**Informe Consolidado de Solicitud de Aclaraciones, Rectificaciones y/o Ampliaciones al Estudio de Impacto Ambiental del Proyecto "Proyecto de Desarrollo Minero de Extracción de Arcillas para Producción de Concentrado de Tierras Raras"**

Nombre del Titular : REE UNO SpA  
Nombre del Representante Legal : Nelson Donoso Navarrete  
Dirección : Cerro El Plomo 5630

El presente Informe Consolidado de Solicitud de Aclaraciones, Rectificaciones o Ampliaciones al Estudio de Impacto Ambiental del proyecto "Proyecto de Desarrollo Minero de Extracción de Arcillas para Producción de Concentrado de Tierras Raras", contiene las observaciones generadas en virtud de la revisión de la Adenda.

Figura n°1: Superposición proyecto CEMARC con proyecto Tierras Raras.

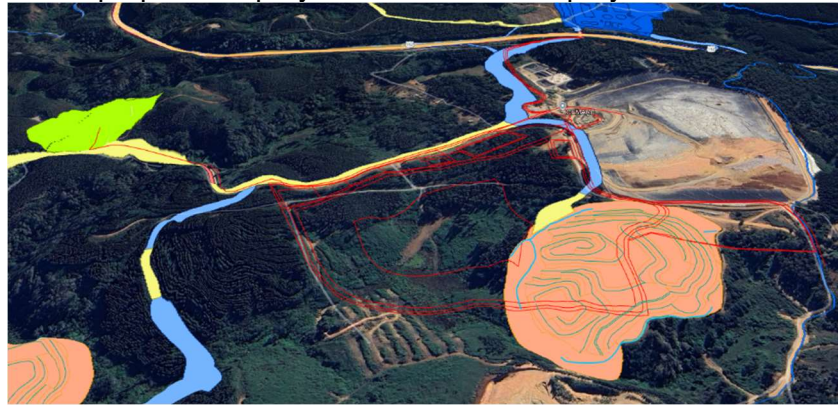
Pero en la descripción del proyecto, en evaluación, se ha indicado que para su ejecución se requerirá realizar modificaciones, adecuaciones y/o intervenciones a proyectos actualmente en operación cuya titularidad corresponde a terceros y, cuentan con calificación ambiental favorable, como es el caso de la modificación del oleoducto del titular ENAP Refinerías, y respecto de otras interacciones no se entrega información en el EIA.

Al respecto se hace presente, al titular del proyecto, que, en el marco del procedimiento llevado a cabo, no es posible realizar la evaluación ambiental de la modificación de cualquiera de los referidos proyectos con RCA vigentes que pertenecen a otro titular. En este sentido, el titular deberá actualizar la descripción de su proyecto, y todos los contenidos del EIA e informes técnicos de apoyo, contemplando en descripción aquellas partes, obras y/o acciones que correspondan al mismo

Figura 3-2: Ubicación Puntos de Control

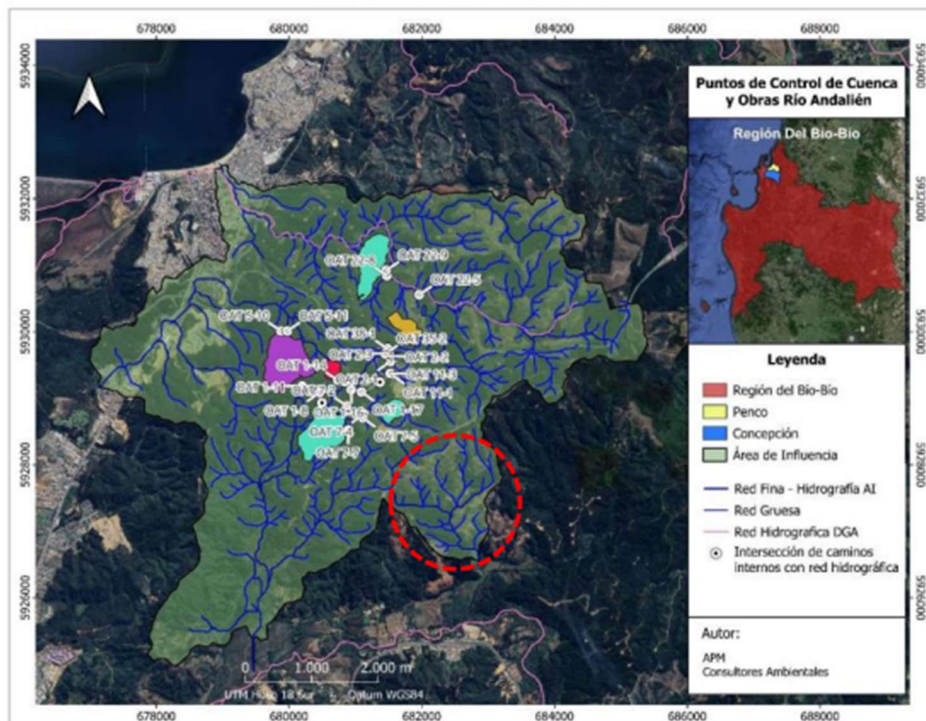
- b) En la Figura 3-72 Ubicación de Puntos de Control presenta una escala que no permite visualizar los puntos de interés, por ejemplo, atravesos de cauces naturales con la infraestructura de caminos del proyecto. Se identificaron 24 puntos de control. Mejorar escala de Figura. En concordancia con esto, es relevante identificar de una manera clara y precisa los puntos de control pues con ello se definen las cuencas (áreas) aportantes, lo que permitirán evaluar los caudales de crecidas.
- c) El Patrón de Drenaje natural de una cuenca está conformada por los cauces principales y los cauces naturales secundarios. La identificación adecuada del patrón de drenaje permite una adecuada definición de las cuencas (área) aportantes.

151) En el numeral 3.7.4.2 Análisis Hidrológico – Determinación del Patrón de Drenaje, el titular señala “La red hidrográfica del área de influencia fue obtenida a dos niveles de escala, ya que se contaba con dos fuentes distintas de información de la superficie de la zona. Las redes obtenidas y sus fuentes fueron las siguientes: • Red gruesa: Esta red fue obtenida mediante el modelo digital de elevación (DEM por sus siglas en inglés) de ALOS PALSAR DEM (<https://search.asf.alaska.edu/#/>), de 12,5 m de resolución por pixel. • Red fina: Esta red fue obtenida mediante la topografía de curvas de nivel cada 1 m de la zona de estudio.” Al respecto se solicita aclarar si con posterioridad existió una revisión de la red hidrográfica definida, considerando que en la Figura 3-2, se observan líneas de flujo que no interactúan con el proyecto, siendo su dirección de escurrimiento en sentido opuesto a la ubicación del proyecto.

Figura N° 5: Indicaciones de áreas no muestreadas para fauna vertebrada e invertebrada.

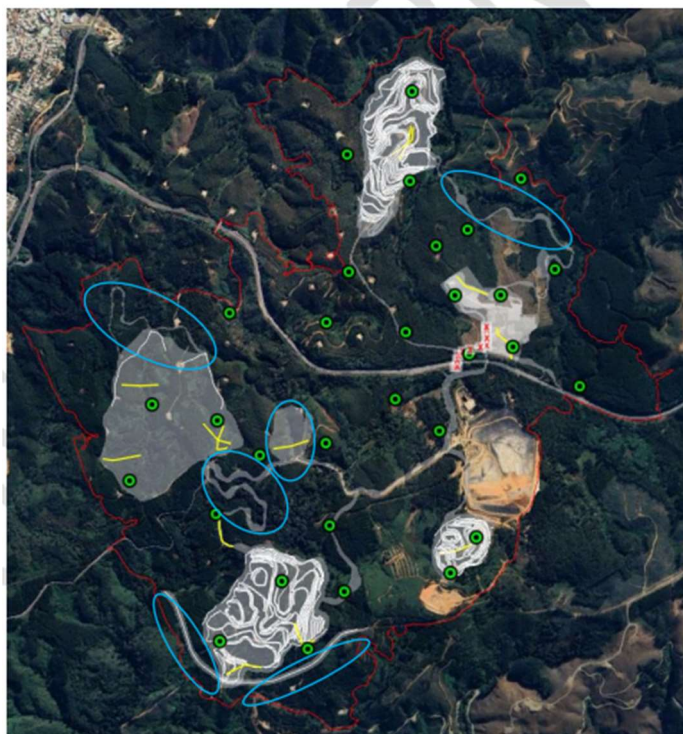
- 180) Se solicita al titular complementar con nuevas campañas de terreno de vertebrados e invertebrados, las áreas que no fueron muestreadas o poseen una baja representatividad de estaciones, y en las que se desarrollarán obras nuevas, como las mostradas en la imagen siguiente. Esto es más relevante dada la incorporación de los ambientes Cuerpos de Agua, Herbazal y Pradera.

Figura n°6: Imagen de la Figura 2-10 del EIA ubicación de los atravesos tipo alcantarilla y cajón

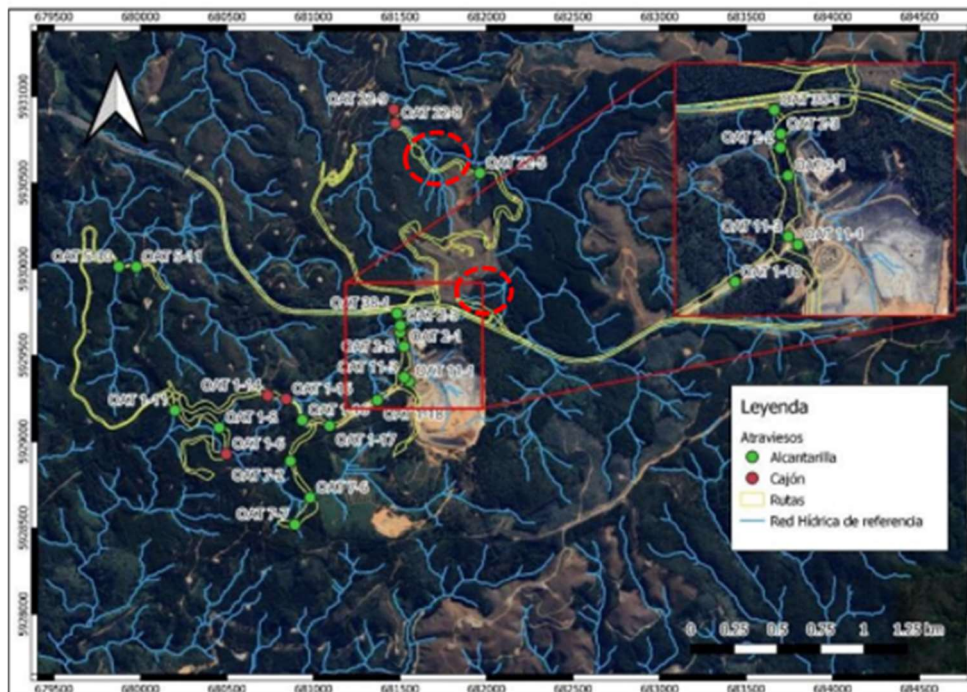
- a) Revisados los antecedentes se identifica que existen líneas de flujo identificadas en la red hidrográfica determinada por el titular que interactúa con rutas que serán modificadas y/o proyectadas. Ante esto se solicita analizar a aplicabilidad del presente PAS en estas zonas.

Figura n°9: Receptores discretos evaluados

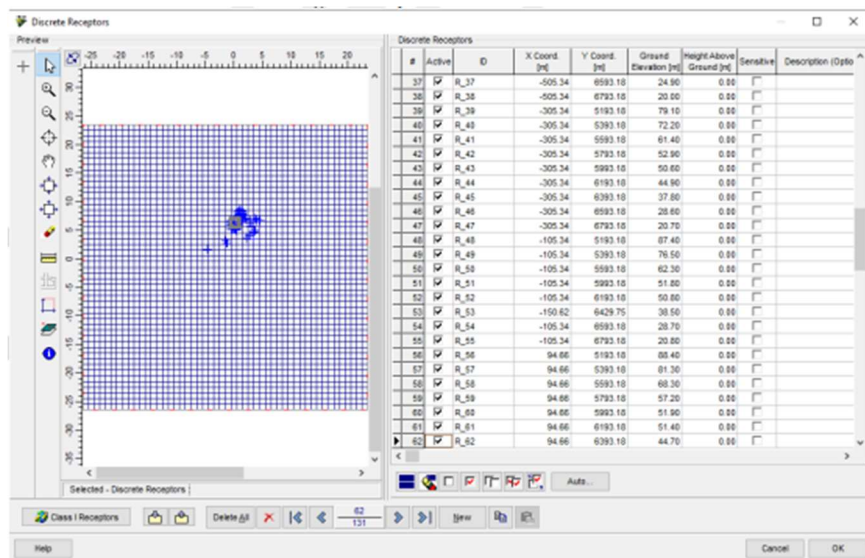
- f) Respecto a los receptores discretos evaluados, se identificó que el titular evaluó 131 receptores en total (Imagen 1). Respecto a ello, se solicita al titular presentar la información de la totalidad de los receptores, complementando la Tabla 6-1. Receptores de Interés definidos para la modelación del Anexo 4-1 del EIA. Con lo anterior el titular deberá reevaluar el análisis del art.11 letra a) y b) de la Ley 19.300, dado que se podría observar una mayor cantidad de receptores que podrían configurar un impacto significativo respecto a los literales mencionado.

Figura n° 10: Resultados concentraciones receptores discretos MP10 anual.

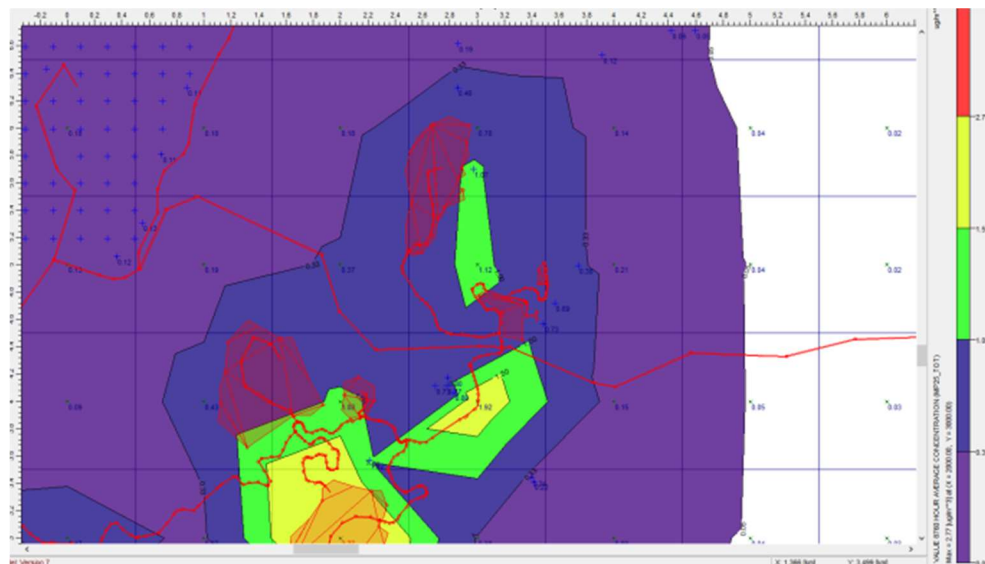
g) Se realizó un análisis de los archivos de salida, y se observó que, dentro de los receptores discretos evaluados en la modelación y sus concentraciones, existirían más de 3 receptores humanos que superarían los límites de significancia que plantea el Documento técnico de impacto en zonas saturadas (MP2.5 Métrica anual) (ver imagen 2). Al respecto se solicita al titular aclarar dicha información, considerando que se configuraron 131 receptores discretos, mientras que dentro del informe de modelación (Anexo 4-1) se presentaron solamente 32. En ese sentido, el titular deberá rehacer su análisis respecto a los receptores potencialmente impactados, considerando la totalidad de receptores configurados en la modelación.

h) En base a las aclaraciones solicitadas precedentemente, el titular deberá rehacer su análisis y presentar nuevamente la modelación y sus respectivos resultados. Con

**Figura 1:** Red Hidrográfica y obras del proyecto (elaboración propia).

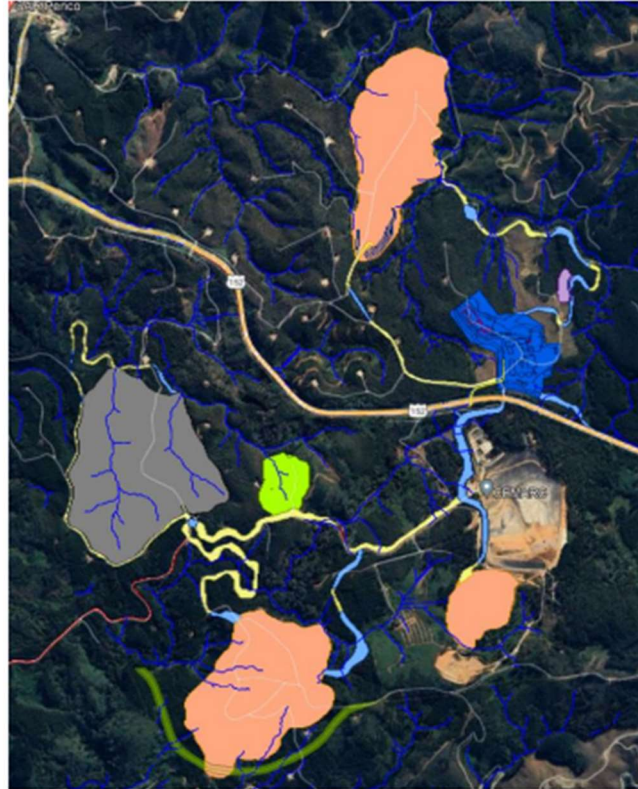
red hidrográfica del AI para esta componente y las partes del proyecto. Téngase presente, que la Modificación de la red de drenaje se entiende en específico como acción de hacer escurrir agua por un sector en el que naturalmente no lo haría (Res. Exenta DGA N°4.000/2023), pues, en efecto, en el área del proyecto se genera intercepción de escorrentía superficial.

- 267) Se solicita al titular identificar todos los cauces naturales, artificiales, permanente o temporales, considerando la reevaluación del área de influencia solicitada en la sección Determinación y justificación del área de influencia de este informe. Para lo anterior, se solicita junto con el levantamiento en terreno la revisión de los cauces definidos en las Cartas IGM 1:50.000 e IGM 1:25.000. En base a esto, se solicita evaluar el impacto de las partes, obras y/o acciones de su proyecto sobre estos cauces, considerando a lo menos, los impactos en su calidad, cantidad, permanencia del recurso y usos, así como también en la fauna acuática presente y la significancia del impacto en la alteración de su hábitat si corresponde.

Figura 12: Ejemplo del emplazamiento de obras colindantes a parches de Bosque Nativo de Preservación ubicadas a menos de 30 metros. Se representan los puntos observados por profesionales de la Corporación en visita a terreno durante el mes de Julio del 2024.

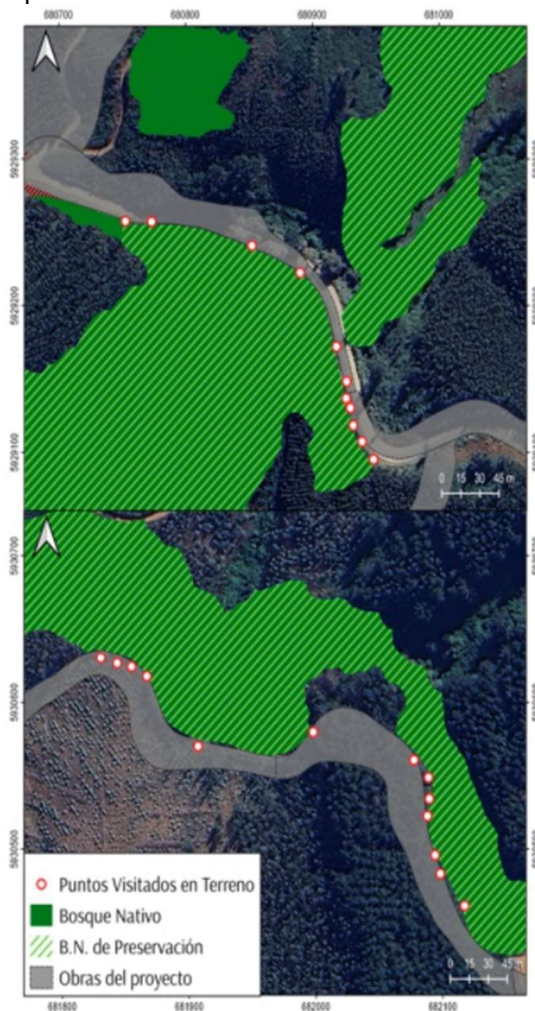
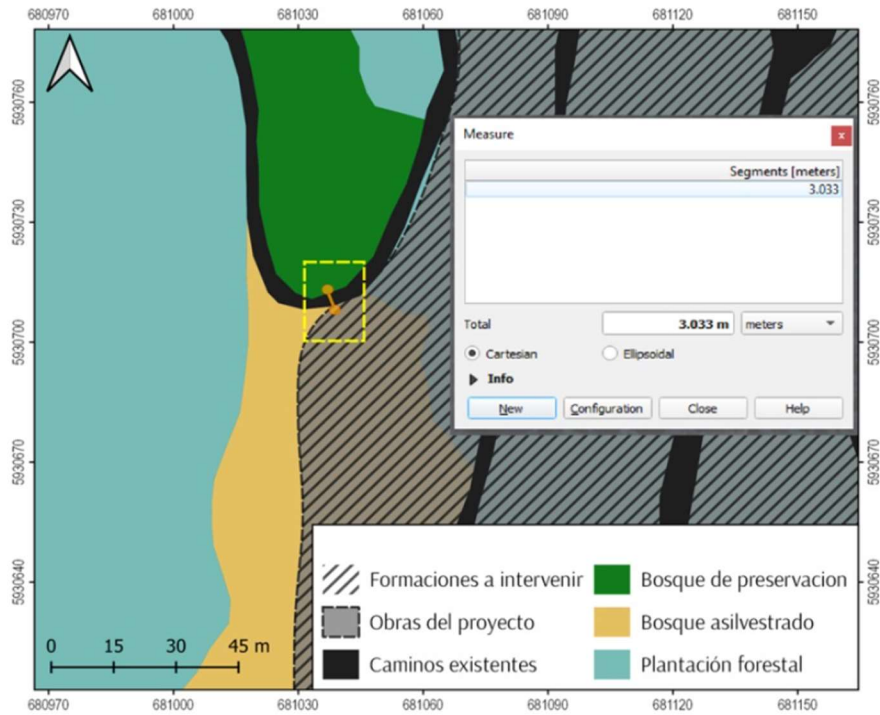
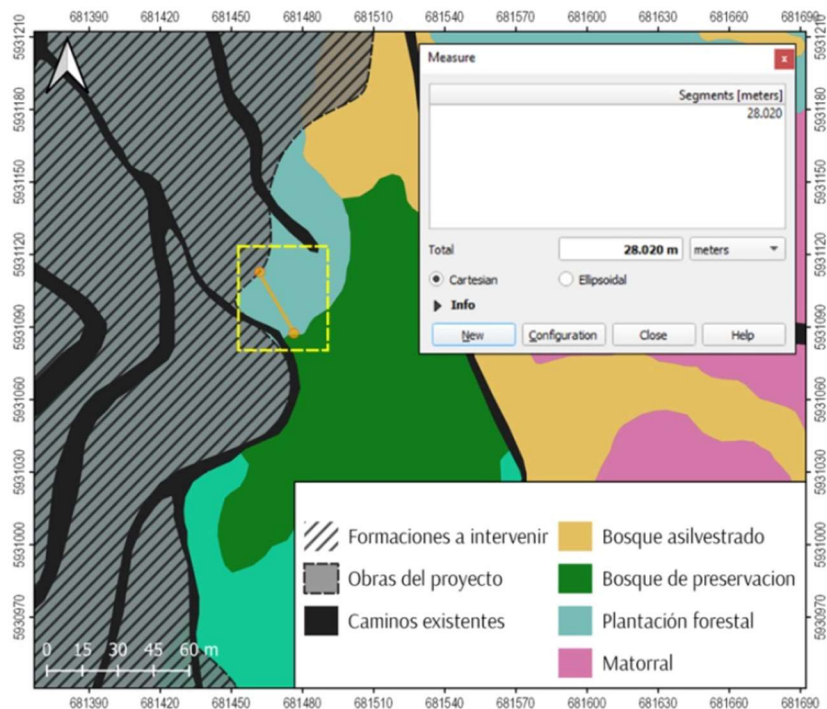
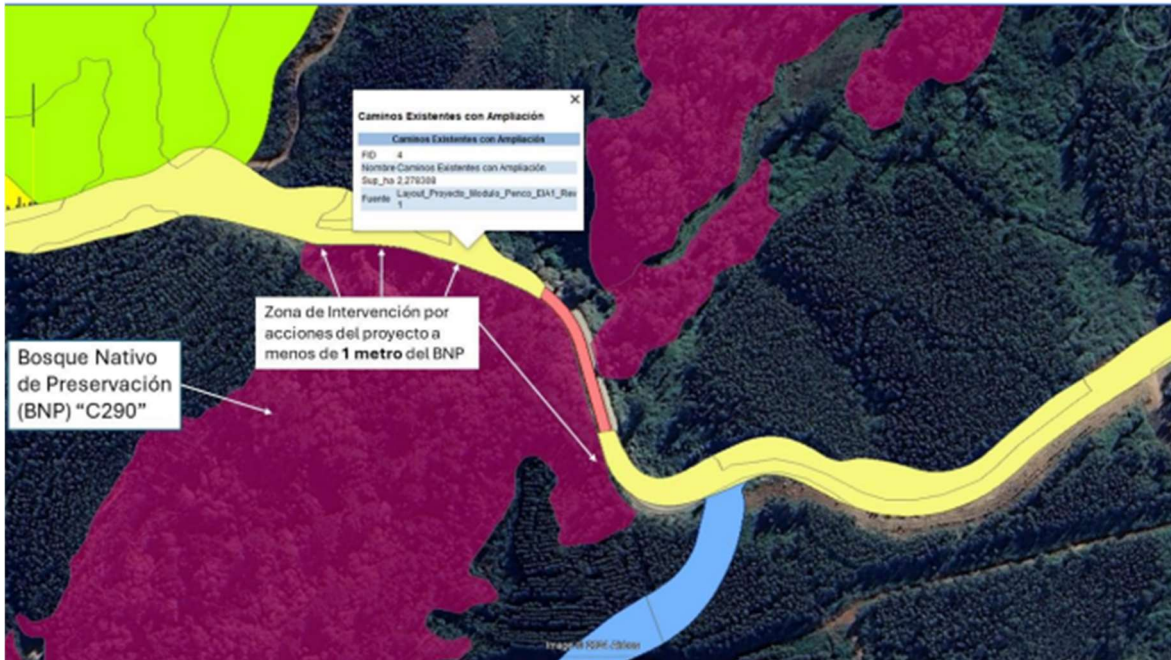
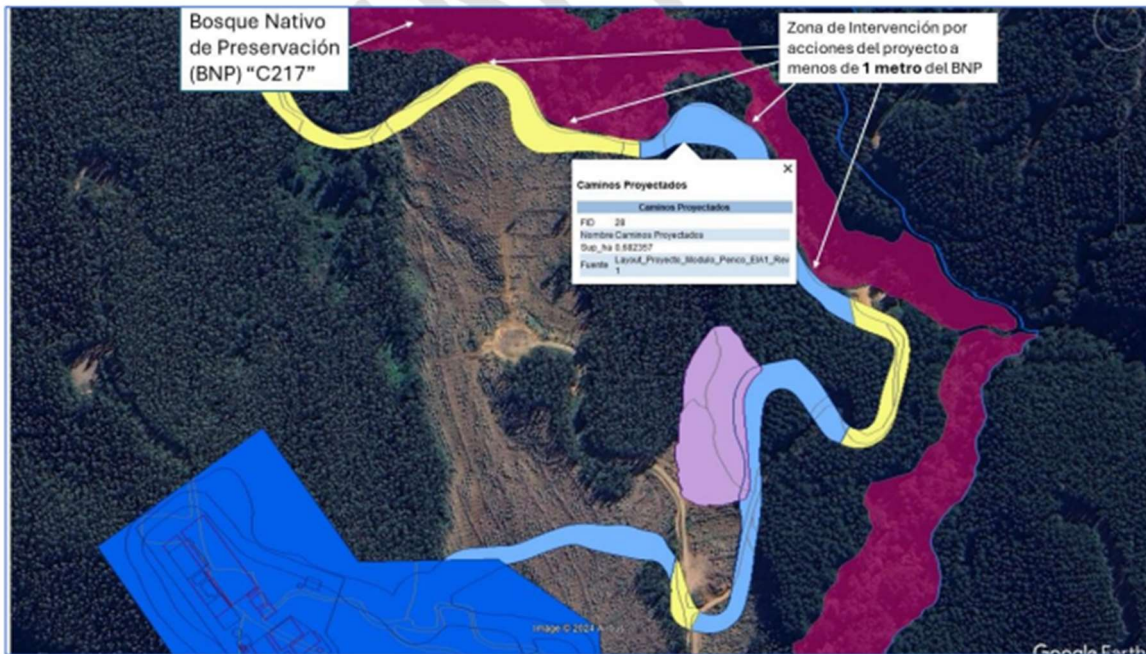
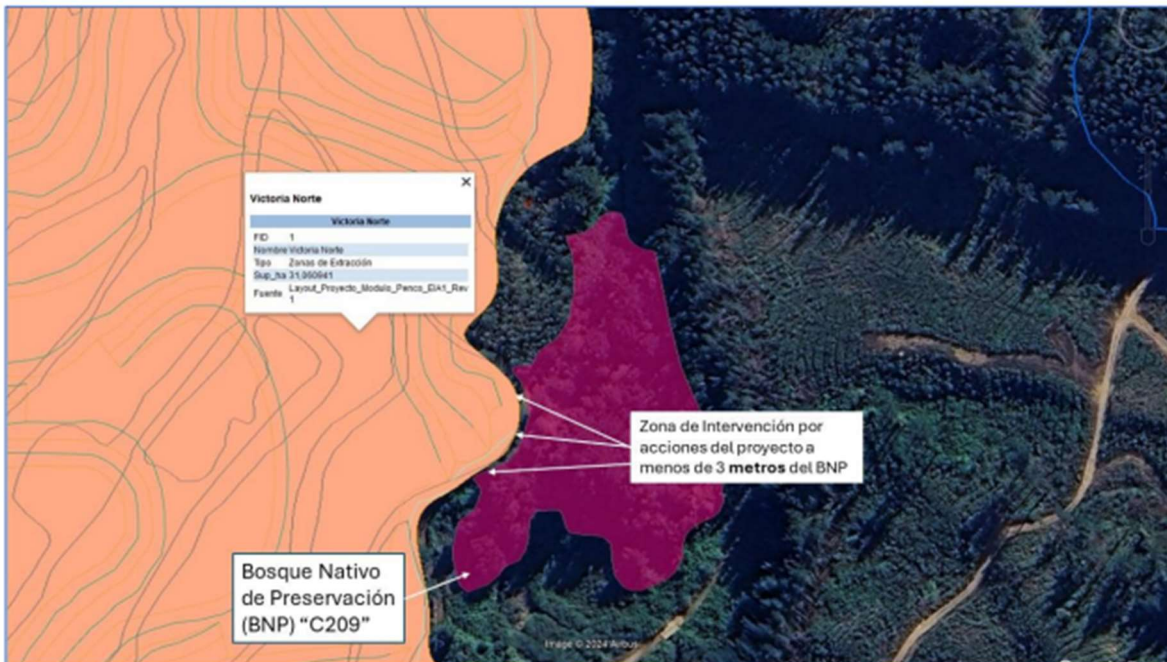
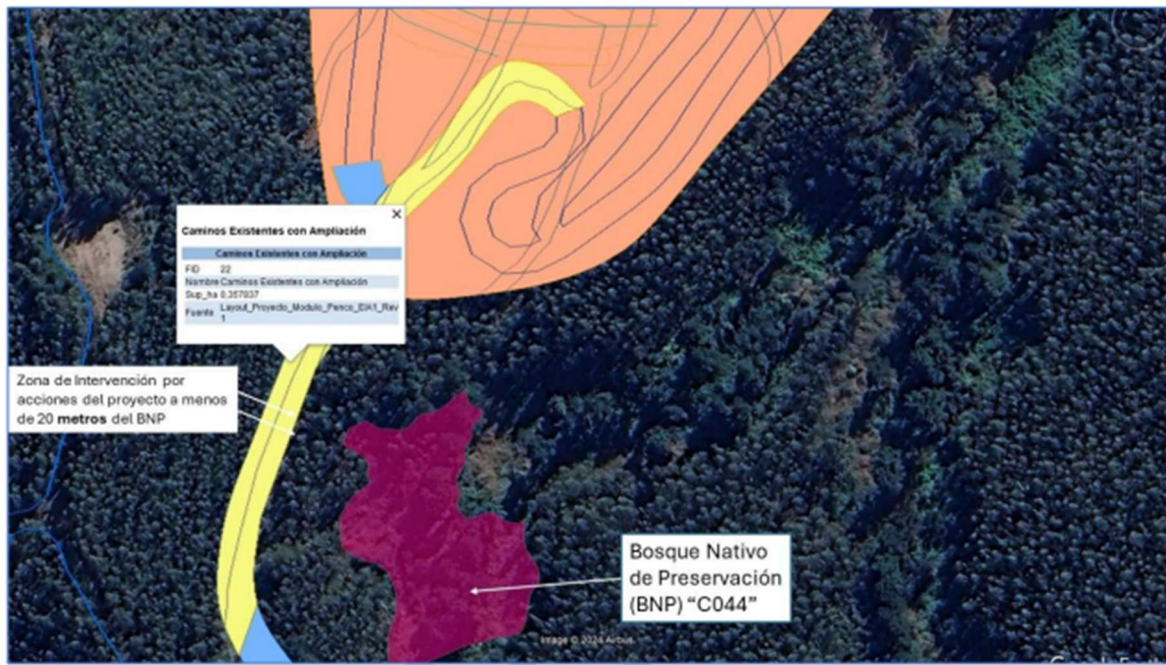
emplazamiento de obras que intervienen otras formaciones a una distancia inferior a 30 metros de parches de Bosque Nativo de Preservación (Figura 13 y 14). Por lo tanto, la proximidad entre las obras y los parches de Bosque Nativo de Preservación no cumple con la medida descrita por el titular sobre el establecimiento de una franja de seguridad en torno a los parches de Bosque Nativo de Preservación (Figura 2 Informe de fundamentación para la definición de impactos descartados sobre la vegetación nativa, presentado en Anexo 5-2).

En consecuencia, se solicita al titular:

Figura 24. Imagen ejemplo de nombres que no corresponden al archivo.

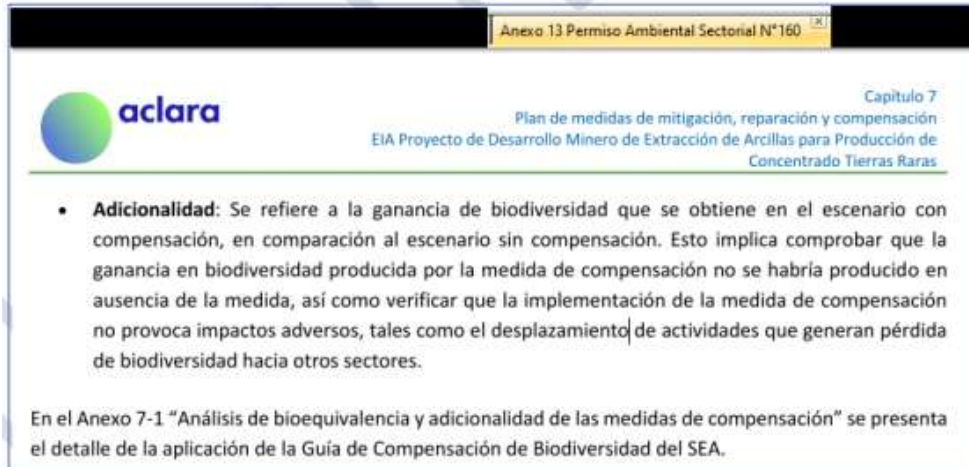
382) Se solicita al titular coherencia en los nombres de los archivos, el contenido y la metadata, ya que entorpece y dificulta la revisión de la información en evaluación.
